Poder Judicial de Puerto Rico
Oficina de Administración de los Tribunales
Junta de Subastas

Aviso de Enmienda II

Subasta Formal 21-87F
Proyecto de Mejoras en el Sistema de Aire Acondicionado
Centro Judicial de Bayamón

Paneles corrugados en Torre de Enfriamiento

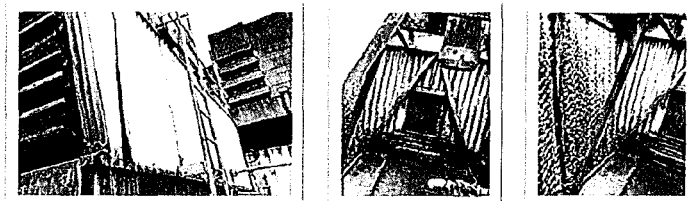
-Se acompaña el informe técnico del material con contenido de asbesto realizado para el Centro Judicial de Bayamón, en el cual se incluyen las torres de enfriamiento.
